Comune di Rubiera

OGGETTO: PERERE ISTRUTTORIO SULLE MANIFESTAZIONI D'INTERESSE PER L'ATTUAZIONE DEL PSC (ART. 4 LR 24/2017)

OGGETTO: ISTRUTTORIA TECNICA DELLE MANIFESTAZIONI D'INTERESSE PER L'ATTUAZIONE DEL PSC (ART. 4 LR 24/2017)

Sintesi della Proposta progettuale 2019_02_25 p2855

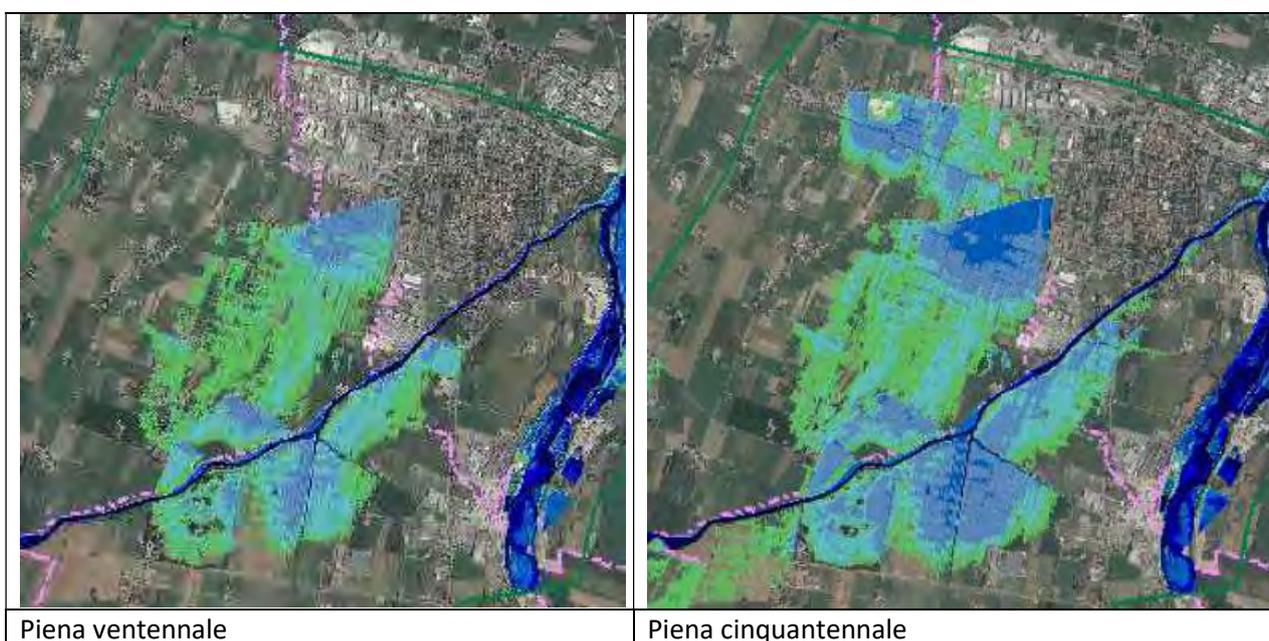
La parte sud del comparto è interessata dalla fascia di tutela paesaggistica del cavo Tassarola e fronteggia un fabbricato storico denominato "Cascina Riva". Circostanze che, sebbene citate in relazione, non trovano sviluppo nel disegno di progetto.

Si evidenzia infine che il progetto propone la modifica del perimetro di comparto per trasferire a sud l'area di risulta a ovest del tracciato della Bretellina.

4. VERIFICA DI CONFORMITA' AI PARAMETRI URBANISTICI DEL PSC - scheda norma DR3		
<i>Parametri della scheda norma DR3</i>	<i>Dati di progetto</i>	<i>Esito</i>
ST = 128.600 mq	ST = 136.475 mq Il proponente fornisce un dato di ST maggiore e rapporta ad esso tutti parametri urbanistici che ne sono influenzati (cfr Relazione tecnica)	Non conforme
UT max 0,10 mq/mq	UT max 0,10 mq/mq	conforme
SC max (STxUT) = 12.860 mq di cui SC privata 7.349 mq (57,15%) SC ERS 2.572 mq SC delocalizzazioni 2.939 mq	SC max (STxUT) = 13.647 mq di cui SC privata 10.917 (> 57,15%) SC ERS 2.730 mq SC delocalizzazioni (assorbita nella SC privata)	Non conforme
Numero massimo alloggi = 115 di cui 86 privati/delocaliz (1 all. /120 mq SC) 29 ERS (1 all. /90 mq SC)	Numero alloggi progetto = 121 di cui 91 alloggi privati 30 alloggi ERS	Non conforme
SF (30%ST) = 38.580 mq	SF progetto = 40.942 mq	Non conforme
SF per ERS (20% SF totale) = 7.716 mq	SF per ERS in progetto = 5.172 mq	Non conforme

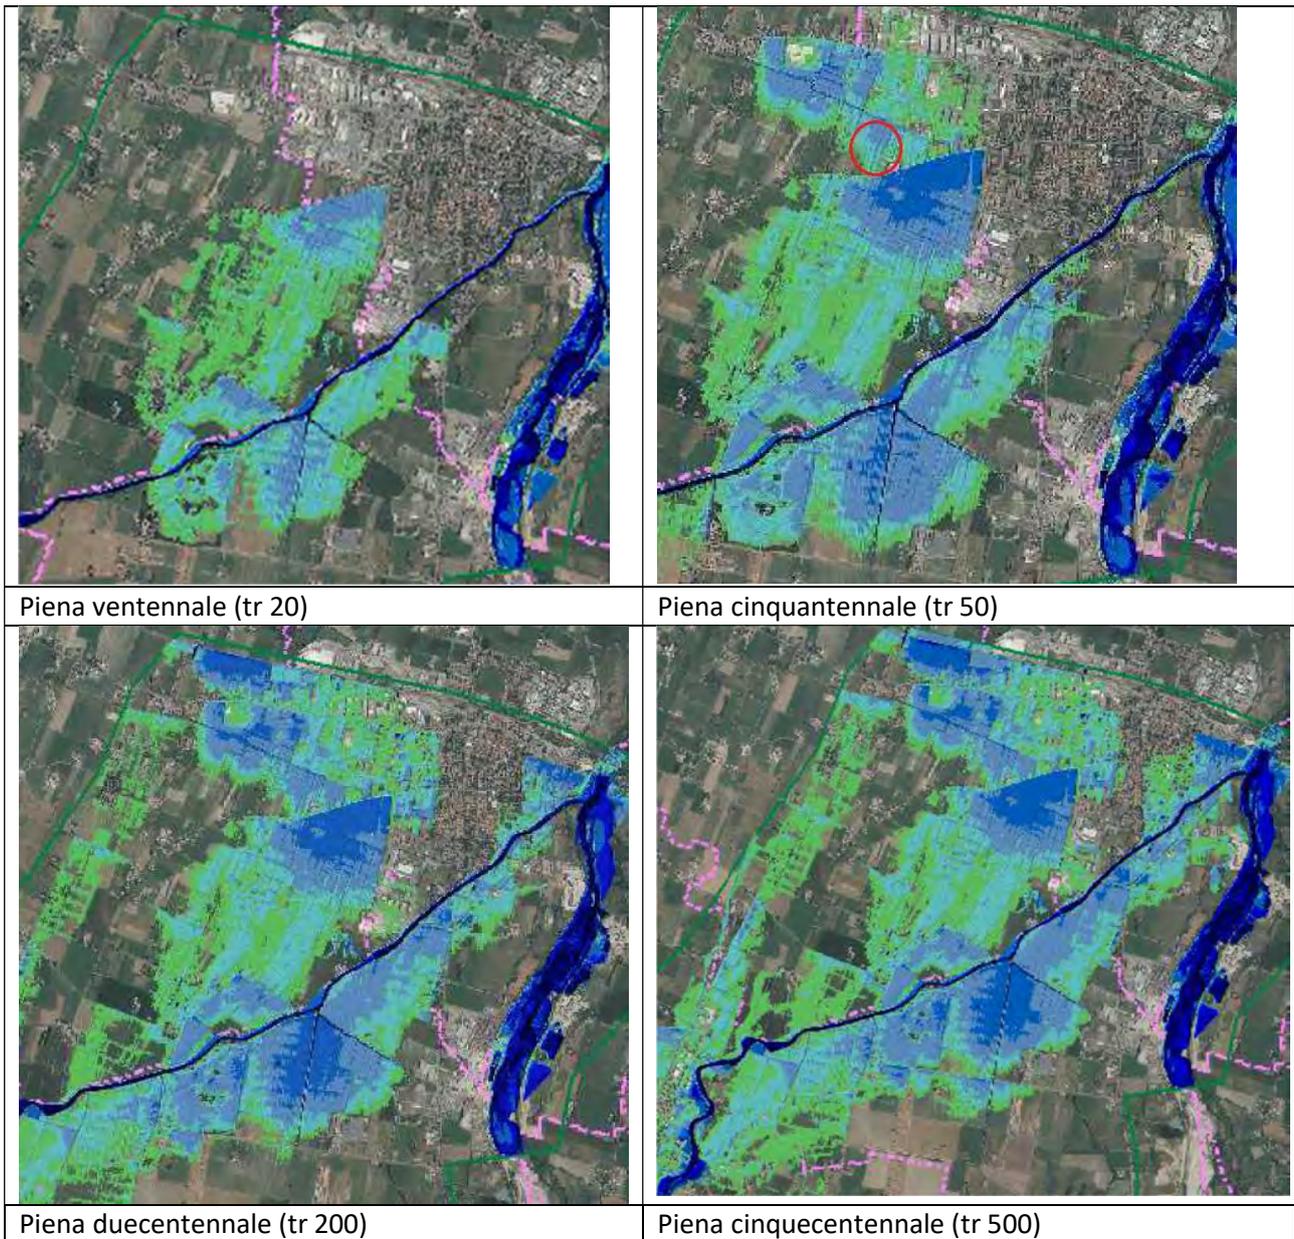
Il comparto DR4 ricade interamente in area inondabile (piena con tempo di ritorno cinquantennale). Questi risultati, che non erano ancora emersi al momento dell'elaborazione del PSC, impongono un ripensamento dei limiti e delle condizioni per lo sviluppo delle previsioni insediative in questa parte di territorio.

10) RETE ECOLOGICA – BENI CULTURALI	
<p>2.6.10 potenziare la rete ecologica e mettere in atto politiche di tutela dei beni culturali;</p>	<p>Il comparto è interessato dalla fascia di tutela paesaggistica del cavo Tassarola, nel disegno di progetto non si rilevano particolari accorgimenti riguardanti la valorizzazione del paesaggio.</p>

Infine la proposta considera alcuni fabbricati rurali fuori comparto, la cui superficie potrebbe essere delocalizzata all'interno del comparto per aumentarne l'edificabilità.

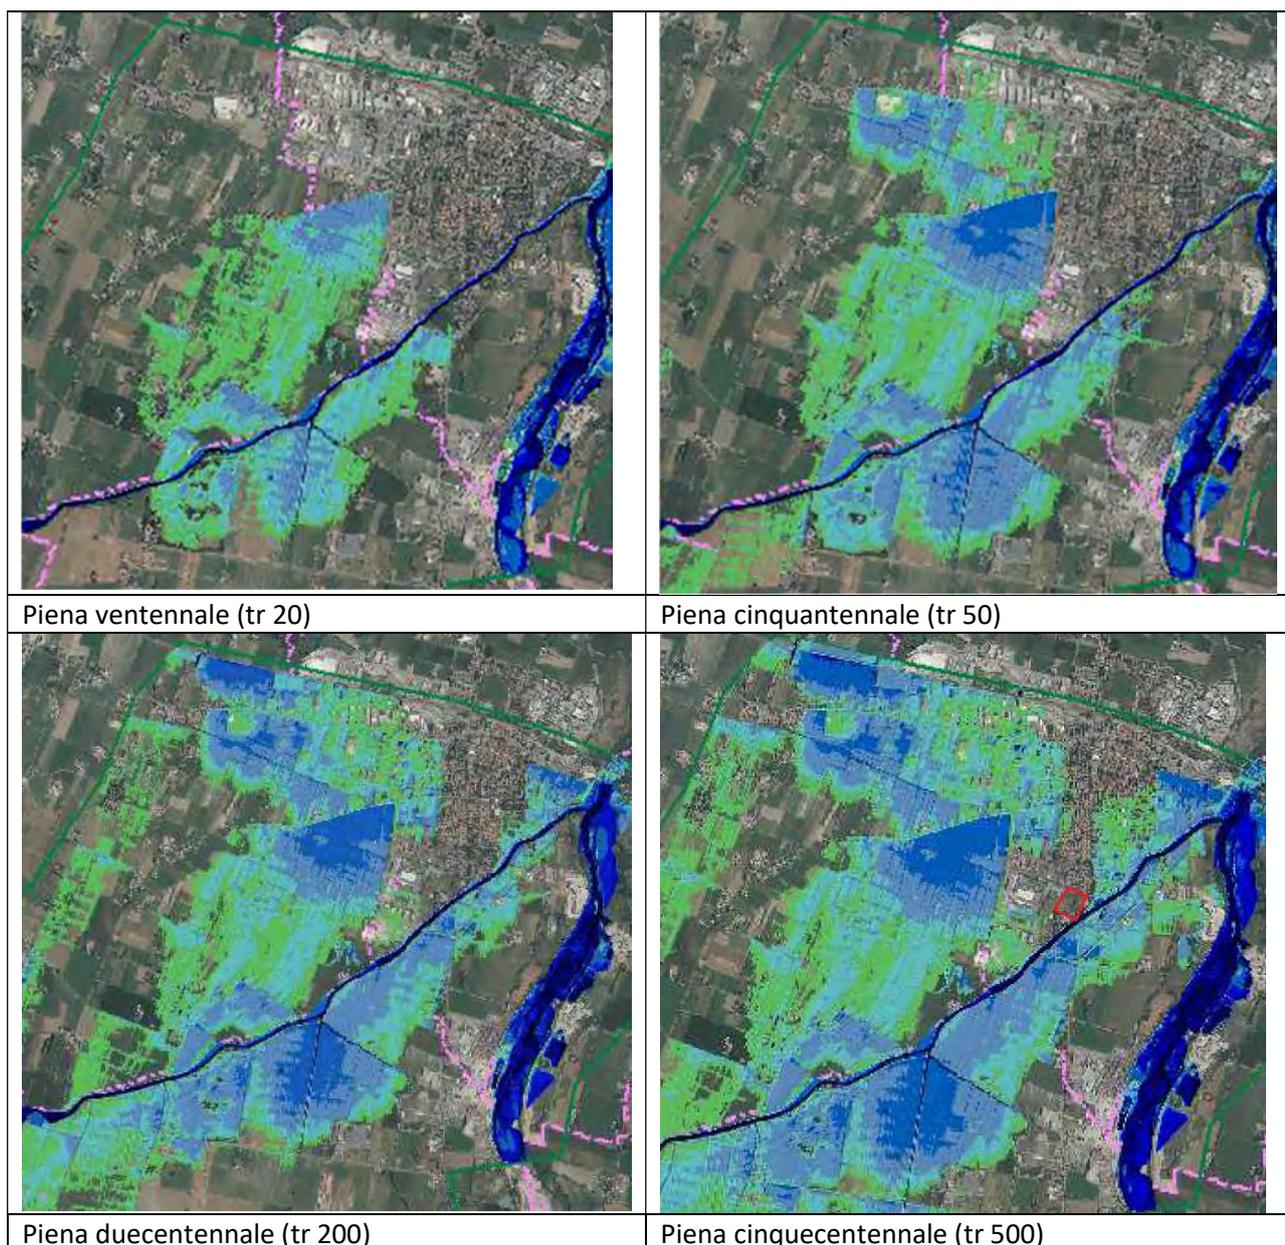
2.6.10 potenziare la rete ecologica e mettere in atto politiche di tutela dei beni culturali;	Il progetto non prende in considerazione il fabbricato storico al centro del comparto, che invece potrebbe essere valorizzato con l'insediamento di funzioni di servizio. A tal proposito si osserva che la scheda d'ambito del PSC prevede espressamente "il recupero degli edifici di antico impianto di valore".

6.2.3 Previsione delle dotazioni territoriali richieste e relativi livelli di coerenza, per ogni ambito interessato;	Il progetto non prende in considerazione il fabbricato storico al centro del comparto, che invece potrebbe essere valorizzato con l'insediamento di funzioni di servizio. A tal proposito si osserva che la scheda d'ambito del PSC prevede espressamente "il recupero degli edifici di antico impianto di valore".

<i>Parametri della scheda norma DR3</i>	<i>Dati di progetto</i>	<i>Esito</i>
ST = 19.199 mq	ST = 18.008 mq Inferiore alla superficie di comparto perché il lotto degli edifici stortici non è compreso nell'intervento	Non conforme
SC totale max = mq 1.200 di nuova edificazione + recupero degli edifici esistenti	1.200 mq	conforme
numero alloggi max max 12 nuovi alloggi	12 alloggi	conforme
SF max 9.000 mq	9.000 mq	conforme
FUNZIONI AMMESSE (residenziali)	residenziale	conforme
Superficie Permeabile (SP) <i>verde priv. + verde pubb. = 50% ST min</i> <i>(19199x50%=) 9600 mq.</i>	Sicuramente rispettato considerato che viene ceduta una sup verde pari a 8000 mq. quindi all'interno dei lotti dovrà essere garantita una SP > 1600 mq. che non viene indicata ma verrà prescritta nel progetto esecutivo	conforme
Ai fini della riduzione del rischio idraulico, trattandosi di area ricadente in fascia B del PAI, l'ambito potrà essere attuato solo a seguito della realizzazione delle opere idrauliche programmate per la difesa del territorio e alla conseguente ridefinizione dei confini della Fascia B	Le opere idrauliche per la difesa del territorio e al conseguente ridefinizione dei confini della Fascia B, non sono stati effettuati	Non conforme

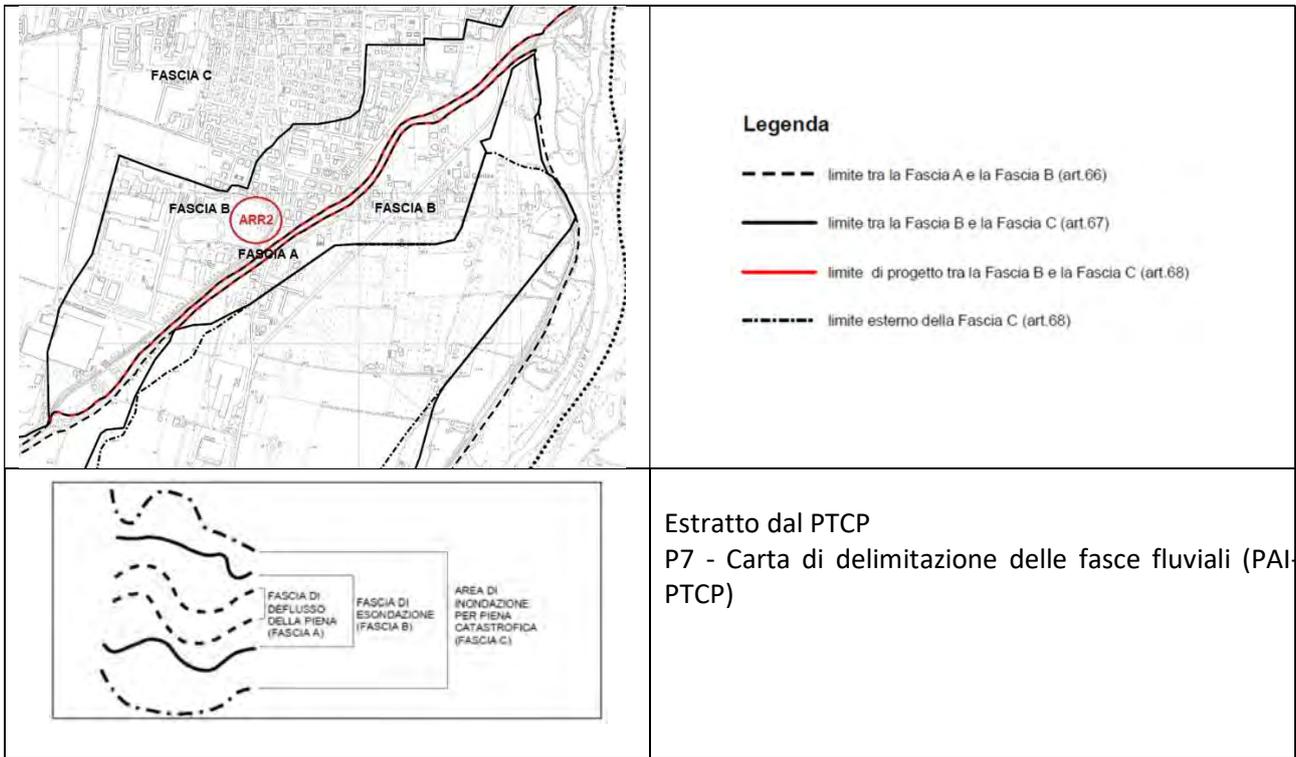
Le simulazioni evidenziano che il comparto in oggetto non è interessato dalle zone di allagamento (nemmeno dalla piena catastrofica con tempo di ritorno cinquecentennale), malgrado sia ancora formalmente ricompreso nella fascia di esondazione del Tresinaro (fascia B) nei piani territoriali e urbanistici attualmente vigenti: Piano Assetto Idrogeologico (PAI), recepito del Piano Territoriale di Coordinamento Provinciale (PTCP), a sua volta recepito nel Piano Strutturale Comunale (PSC)

La scheda norma del PSC prevede che “Ai fini della riduzione del rischio idraulico, trattandosi di area ricadente in fascia B del PAI, l’ambito potrà essere attuato solo a seguito della realizzazione delle opere idrauliche programmate per la difesa del territorio e alla conseguente ridefinizione dei confini della Fascia B.”

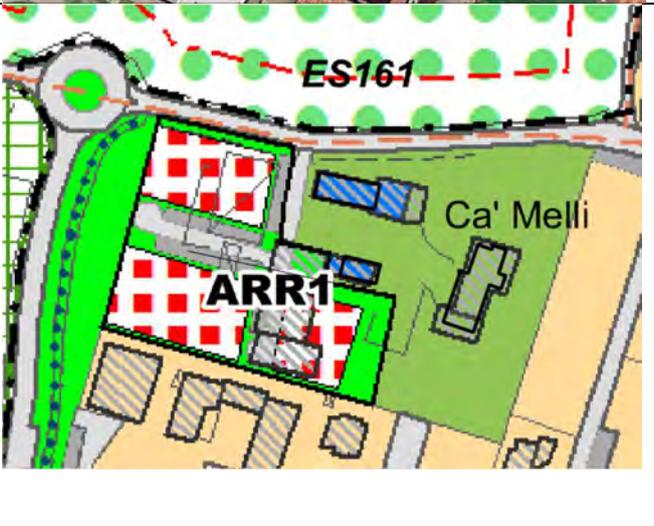
4) CITTA' PUBBLICA – SERVIZI	
2.6.4 Qualificare il sistema dei servizi e della città pubblica attraverso azioni di miglioramento della qualità formale, dell'immagine, dell'arredo e della fruibilità degli spazi pubblici in coerenza con le politiche per la moderazione del traffico e la risoluzione dei gravissimi problemi di carattere sanitario e sociale legati al traffico della SS9 e l'incentivazione della mobilità dolce;	La proposta non prevede l'insediamento di funzioni pubbliche o di servizio alla residenza, né si integra con la viabilità circostante.

3) – 4) dotazioni territoriali	
6.2.3 Previsione delle dotazioni territoriali richieste e relativi livelli di coerenza, per ogni ambito interessato;	Il progetto non prevede dotazioni pubbliche di particolare interesse. Inoltre l'indice di permeabilità (min. 40% ST) è da verificare. Nella relazione tecnica si propone la realizzazione della ciclabile anche fuori comparto come compensazione al verde pubblico carente. Per la trattazione completa dei parametri urbanistici da scheda norma, si rimanda all'ultimo paragrafo.

9) Miglioramento dotazioni esistenti	
6.2.9 Conseguimento della più elevata utilità pubblica attraverso il miglioramento della qualità delle dotazioni territoriali esistenti e il superamento delle situazioni di criticità e di mancata integrazione nel tessuto urbano	Le dotazioni in progetto (strade, verde, parcheggi) appaiono funzionali all'intervento residenziale privato, con scarsa funzionalità per l'intorno (a parte la ciclabile sul lato nord).

La proposta prevede due ipotesi di accesso al comparto dalla strada provinciale 51:

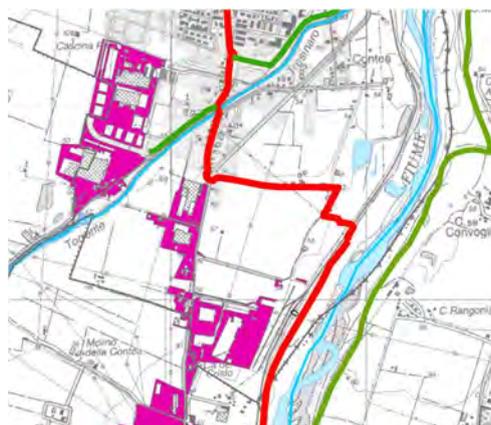
la prima, che ricalca fedelmente le indicazioni del PSC, prevede l'accesso dall'angolo nord-ovest del comparto, su terreni che però risultano a rischio allagamento, secondo il recente studio idraulico del torrente Tresinaro (crf paragrafo 1);

la seconda prevede l'accesso dall'angolo sud-ovest, passando su alcuni terreni fuori comparto per raggiungere la SP 51.
